Bilag 7 Høring

Indhold i bilaget om høring af fire forslag til fredeliggørelse af Klimakvarteret

Forvaltningens bemærkninger til høringssvar fra Østerbro Lokaludvalg om fredeliggørelse af Klimakvarteret

Henvendelse 7

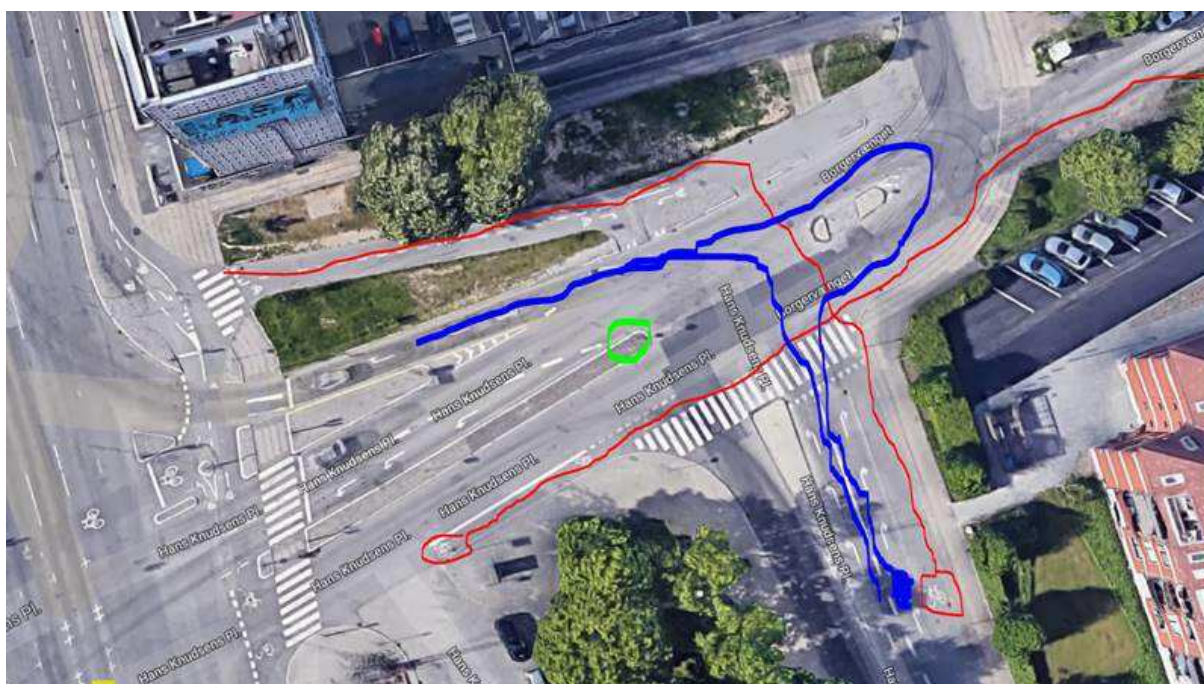
Jeg skriver til jer vedr. krydset Borgervænget og Hans Knudsens plads 2100 Østerbro for at høre, om der kan stilles et skilt mere op, så trafiksikkerheden for cyklister kan forbedres.

Vognmandsmarken op til krydset med Glænøgade til Hans Knudsens plads er et meget trafikeret sted mellem kl 7-9.30 og igen fra kl 15-17. Det er et forbindelsesled mellem Nordhavnsvej og ydre Østerbro for biler, så vel som for cykler til Lyngbyvejen og super cykelstien for enden af Røvsinggade.

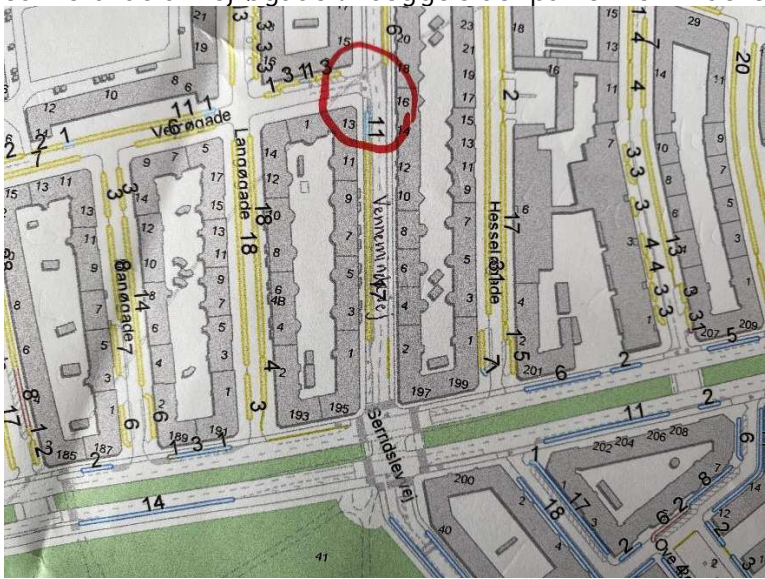
Vennemindevej	Her kan folk stadig køre race på Vennemindevej
Tåsingegade	gør Tåsingegade ensrettet fra Østerbrogade og mod Vennemindevej!!! Særligt fordi så skal trafikken køre op ad bakke og det mindsker hastigheden Og kører man ”forkert” på vej ud af Nygårdsvej.. så skal man komme retur ind i området igen via Tåsingegade. Og så skal der også etableres et ”bump” mere i Tåsingegade udfor ”365”!!
Tåsingegade	Øget trafik på Tåsingegade mod Østerbrogade, som er en vanskelig udkørsel
Tåsingegade	Tåsingegade for snæver til skråparkering og trafik i begge retninger
Tåsingegade-Vennemindevej-krydset	Et lyskryds i Tåsingegade-Vennemindevej-krydset!! Når man kommer fra Tåsingegade kan man ikke <u>se</u> for de parkerede biler
Bryggervangen – ensretning 10	Ensretning 10 gør ingen forskel for gennemkørende trafik. Ophævelse af den vil i stedet gøre det lettere for os lokale at komme rundt i dette område
Æbeløgade	Ensretning på Æbeløgade bliver ikke overholdt. Der bliver også kørt meget hurtigt og aggressivt!

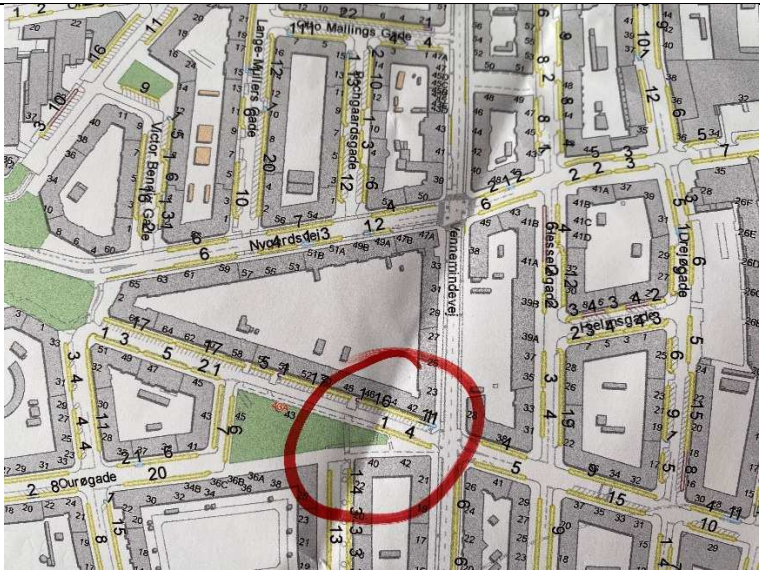
Edvard Griegs Gade, Bellmannsgade og Vognmandsmarken	En katastrofe, at man tillader gennemkørende trafik i Edvard Griegs Gade, Bellmannsgade og Vognmandsmarken
Vognmandsmarken	Vognmandsmarken er uegnet til gennemkørende trafik
Vognmandsmarken	Gennemkørende trafik på Vognmandsmarken giver ikke mening pga. venstresvinget ind af Lyngbyvejen
Bellmannsgade	Unødvendigt med dobbeltrettet trafik ved skolevej
Bellmannsgade	Der ligger en SKOLE på Bellmannsgade!!! Håbløst at gøre den til en af gennemfartsvejene, som vil øge trafikken på en allerede usikker skolevej. Lige nu ingen cykelstier!!
Bellmannsgade	Ensretning fremfor dobbeltretning ved Bellmannsgade (sikker skolevej/30 km/t)
Sibeliushavevej	Ensrette Sibeliushavevej mod Østerbrogade
Omvejskørsel	Okay, vi kan da fra eks. Ourøgade komme ud via Jagtvej, men har I oplevet morgentrafikken på Jagtvej? Det bliver blot mindre attraktivt at bo i området!
Omvejskørsel, parkeringssøgning	Ensretningerne 8-9-10-11 gør det meget svært for mig, der bor lige her a køre rundt -fx efter en parkeringsplads

Omvejskørsel ved parkeringssøgning	Håbløs meget omfartskørsel ved søgning af parkering!!

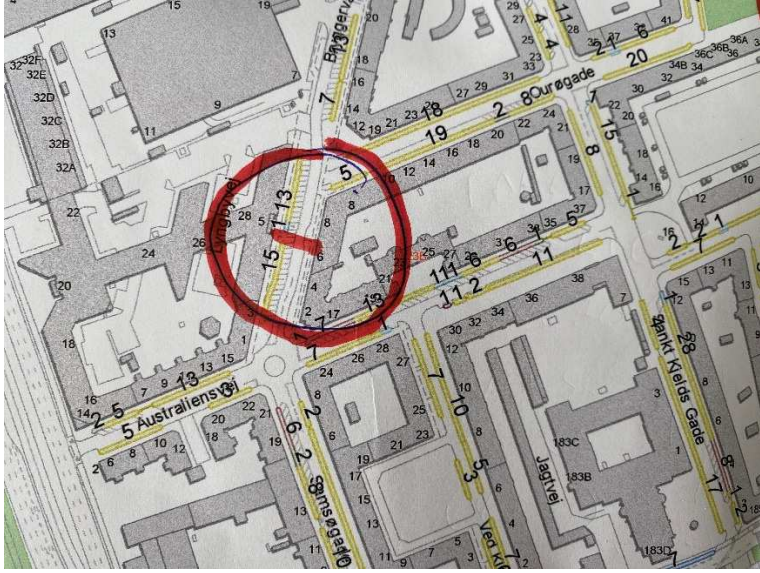
Andre bemærkninger	
Tema	Bemærkning
Bryggervanden + Samsøgade	Oplever ikke problem ved Bryggervanden + Samsøgade som et problem. Kun pga. grøn beplantning. Fix gerne dette i stedet
Vejrøgade/Vennemindevej	Bedre oversigt for gående og cyklister ved Vejrodegade/Vennemindevej inden afprøvning. Der er farligt!!
Vennemindevej - ny øget trafik fra gammel busterminal af tunge lastbiler	Tidl. Busholdeplads bagved Kildevældsskole er blevet parkering for Vognmandsfirma. Der kører tung containertrafik hele døgnet gennem Vennemindevej og rundt om skole. MEGET MEGET FARLIGT!!
Manøgade	I Manøgade mm- kan fortove med fordel gøres smallere og flere parkeringspladser etableres
Landskronagade	Vigtigt Landskronagade får flere gader at dele trafikken med, derfor forslag 4
ekstra kørsel	Håbløst meget ekstra kørsel ved ind/ud af området!
Omvejskørsel	Det bliver utroligt svært at komme hjem/ud, der hvor jeg skal hen

Udkørsel fra Sydvest-zonen	Begrænses utroligt meget i udkørsel i Sydvest-zonen
Begrønning	Sikre begrønning ifm. ensretning
Vognmandsmarken	Vognmandsmarken er en af kvarterets mest belastede veje. Ingen projekter, der udelader den vej kan hævdes at tage fredeliggørelse af kvarteret alvorligt.
Vognmandsmarken	😞 Ærgerligt, at Vognmandsmarken bliver en ny bid af Lyngbyvej-motorvejen. Her bo også mennesker
Vognmandsmarken - ny øget trafik fra gammel busterminal af tunge lastbiler	Stor bekymring for ny øget trafik fra gammel busterminal af tunge lastbiler på Vognmandsmarken
Vognmandsmarken	Stor bekymring for Vognmandsmarken øget gennemkørsel, hvis Vennemindevej "lukkes"
Vognmandsmarken	- ENIG (i ovenstående kommentar)
